Van: "[REDACTED]"
Verzonden: dinsdag 2 juli 2024 12:34
Aan: "[REDACTED]" <[REDACTED]@bronckhorst.nl>
Onderwerp: RE: reacties op varianten
Bijlage(n): Ingekomen stuk niet openbaar schetsen opvanglocatie hengelo omwonendenavond.pptx

SCHETSEN OPVANGLOCATIE HENGELO

NIEUWE VARIANTEN

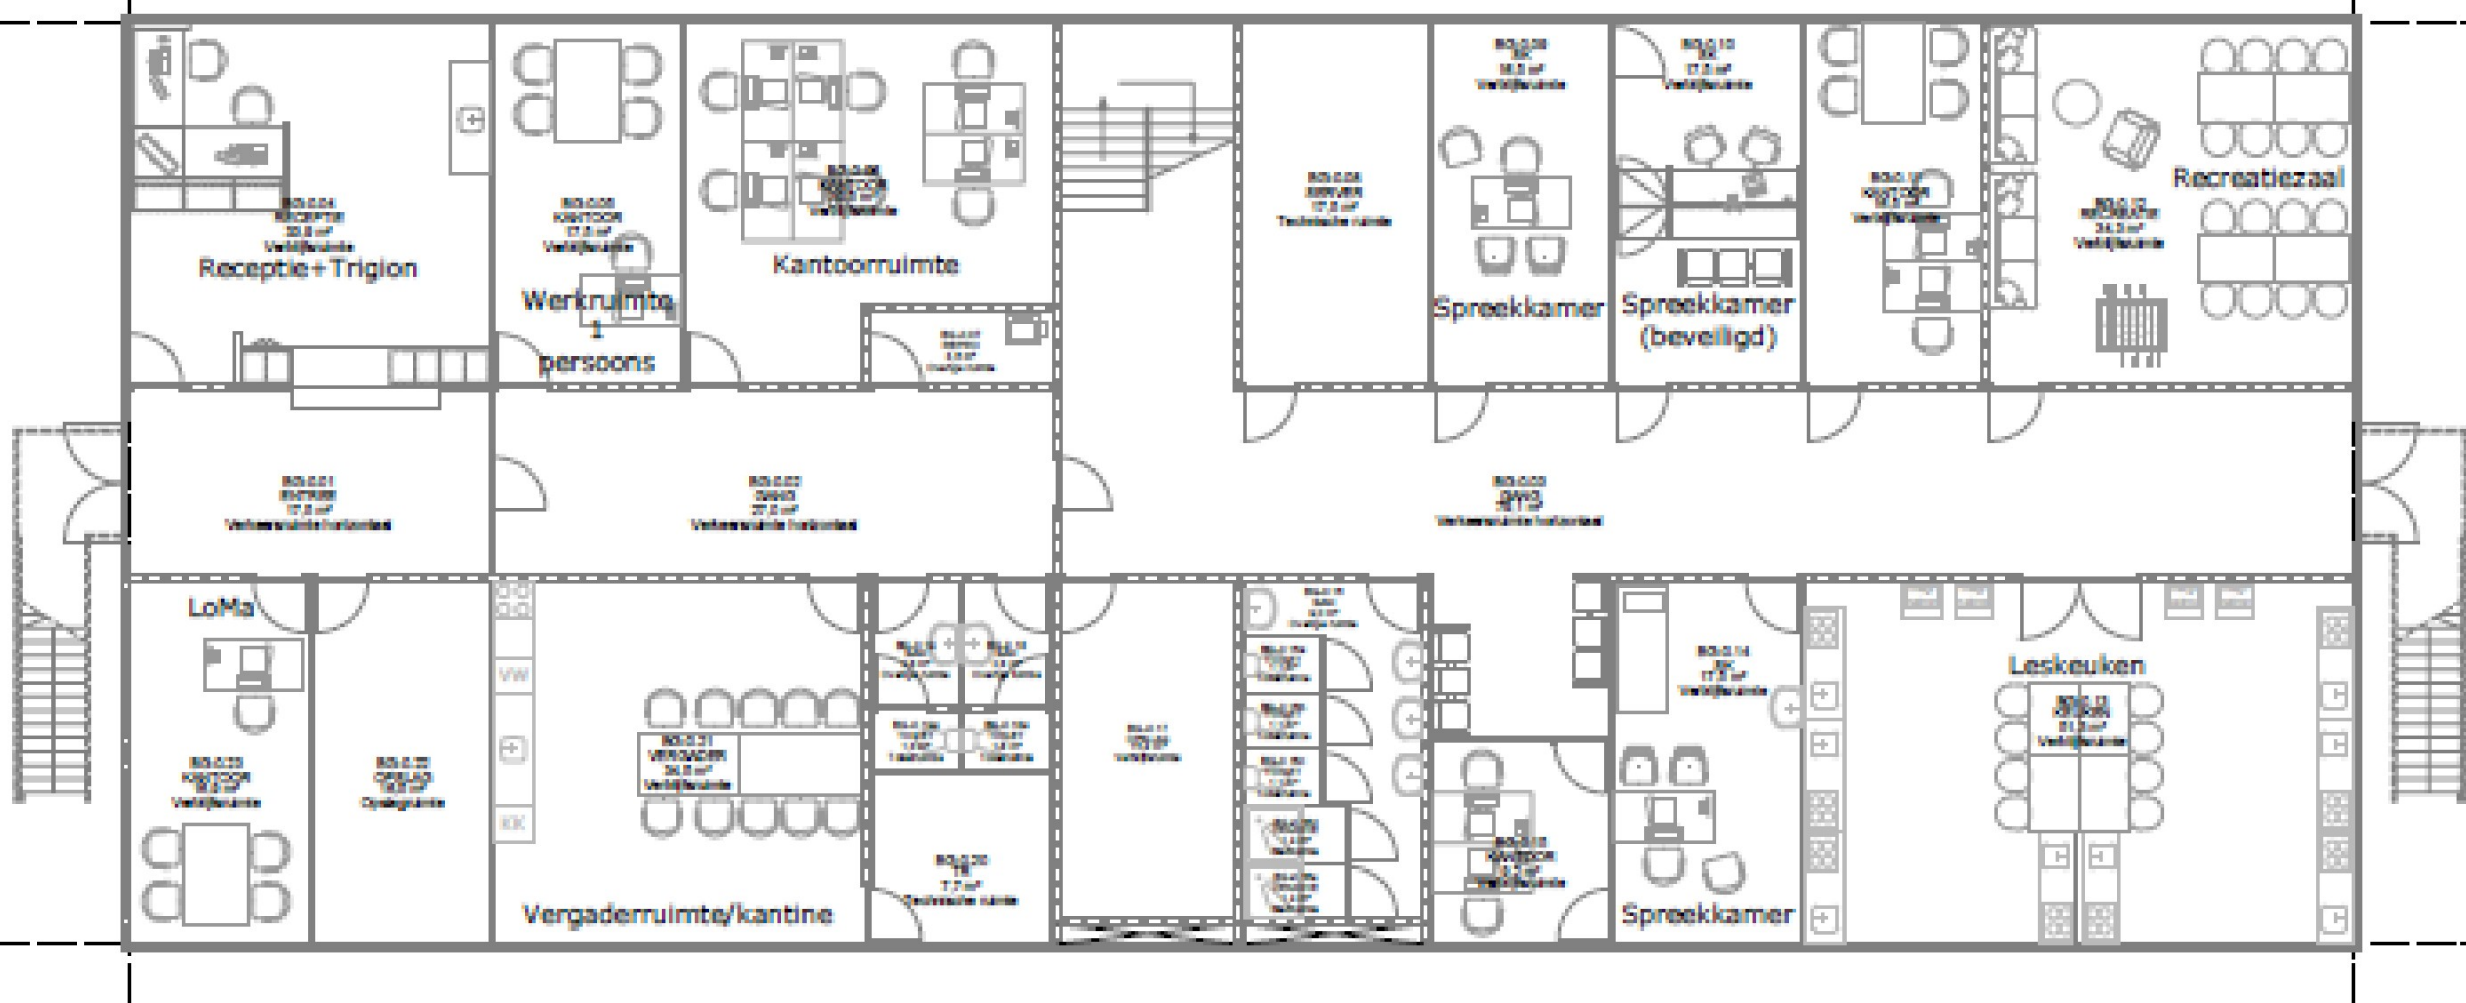
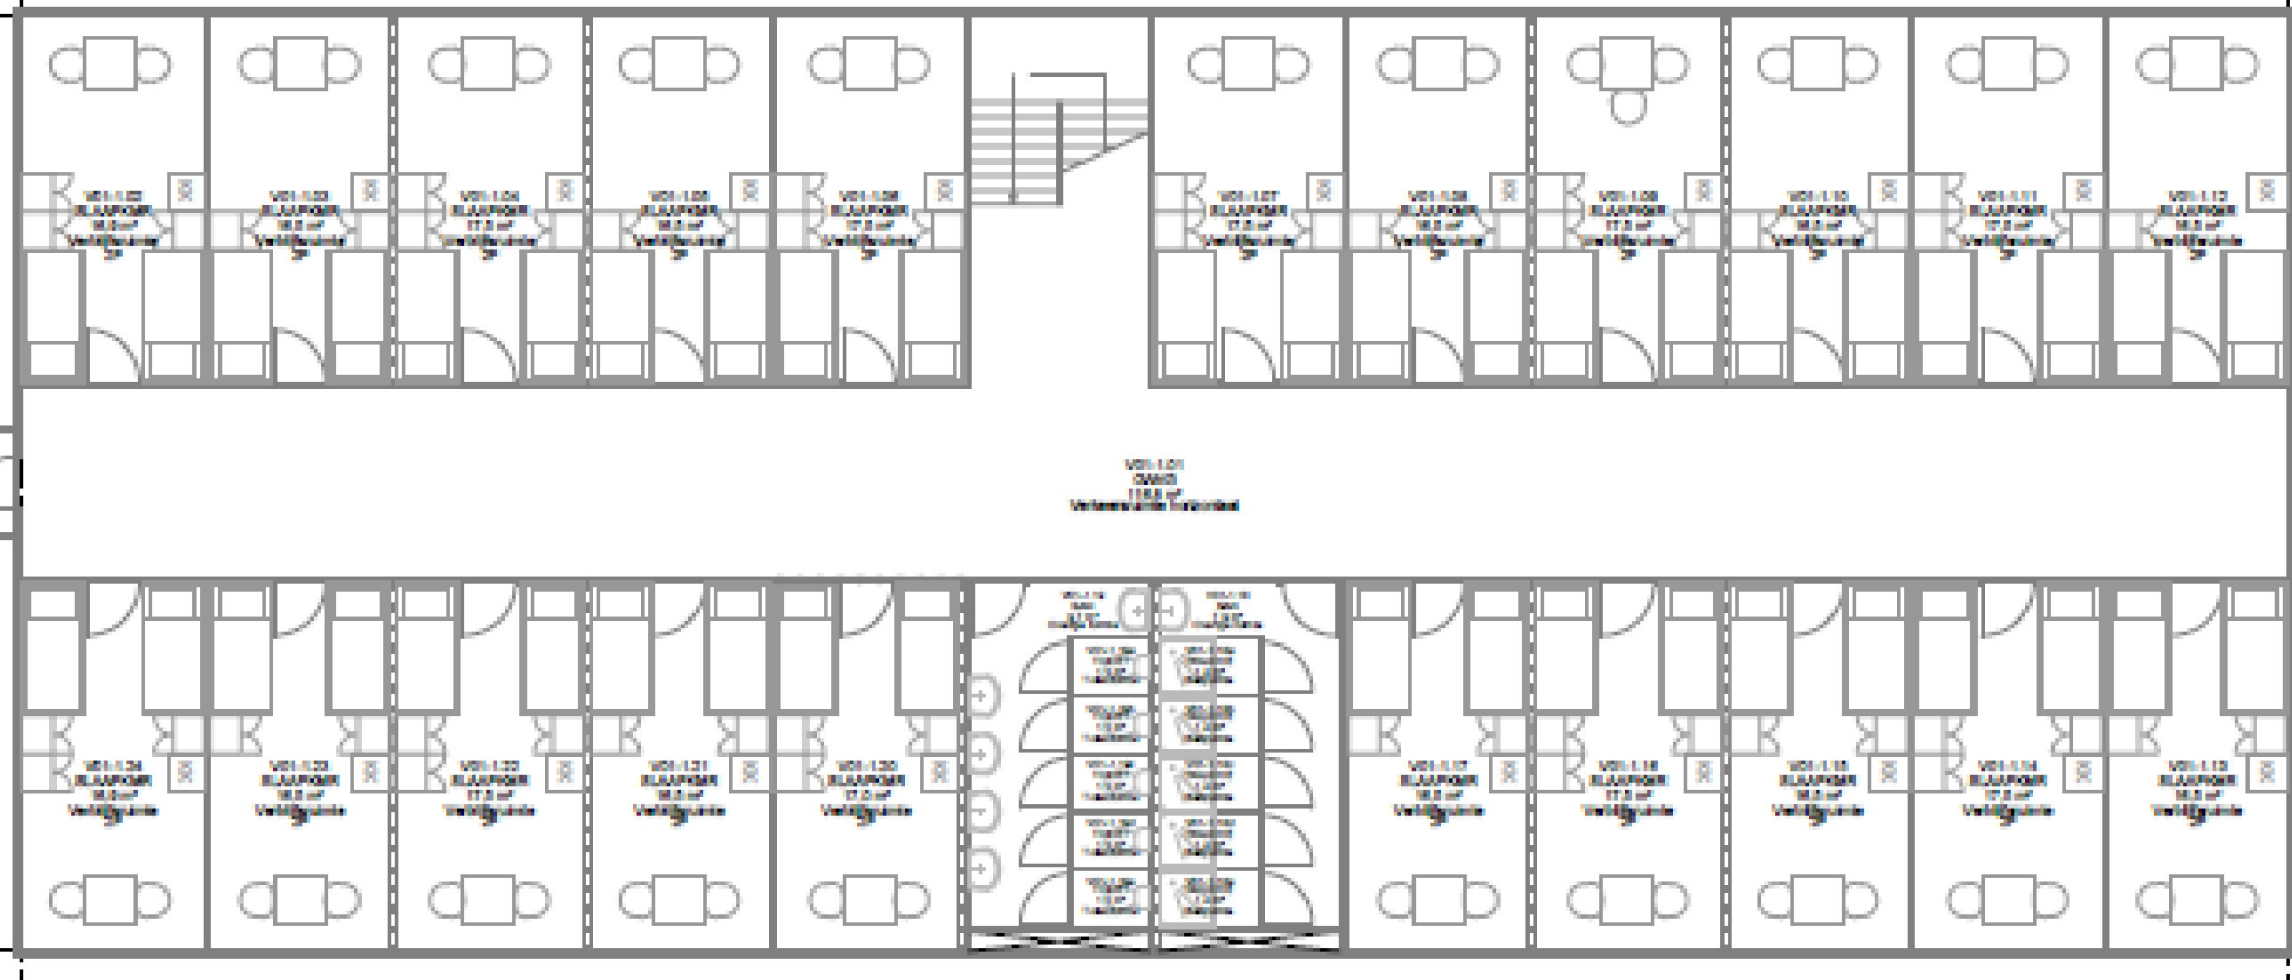
- **OOV:** *Opstelplaatsen en aanrijroutes hulpdiensten belangrijk (politie, brandweer, ambu). Uit de tekening kan ik niet opmaken of hier rekening mee is gehouden. M.i. staan er te weinig voorzieningen op de tekening qua: spel en vrije tijd. Wel paar bankjes, maar is dat genoeg? Wat zijn elders de ervaringen?*

- **Stedenbouwkundig** *zijn er geen zwaarwegende bezwaren tegen beide varianten. Variant 4 zou mijn voorkeur hebben omdat qua draaiing van de gebouwen wordt aangesloten bij het lijnenspel van het gemeentehuis en de greppel als landschapselement intact kan blijven. Maar zoals gezegd kan ik mij de andere variant ook voorstellen.*

- **Cluster Buiten:** *Variant 4 heeft mijn voorkeur. Wel zijn er aandachtspunten: Toegankelijkheid hulpdiensten, vuilophaal, leveringen ed. Er moet nu gedraaid en gekeerd worden, met alle risico's indien er achterwaarts gereden gaat worden; Parkeren bezoekers en medewerkers, waar? Afscherming achterburen; Terreinverlichting; Riolering – afwatering – infiltratie hemelwater (ons terrein is waterbergend, dat moet straks niet leeglopen op de nieuwe locatie); Hoe zit het met flora en fauna?*

- **Verkeerskundig en parkeertechisch** *geen opmerkingen wel een vraag. Heb je van het COA al een inschatting wat de parkeerbehoefte is?*
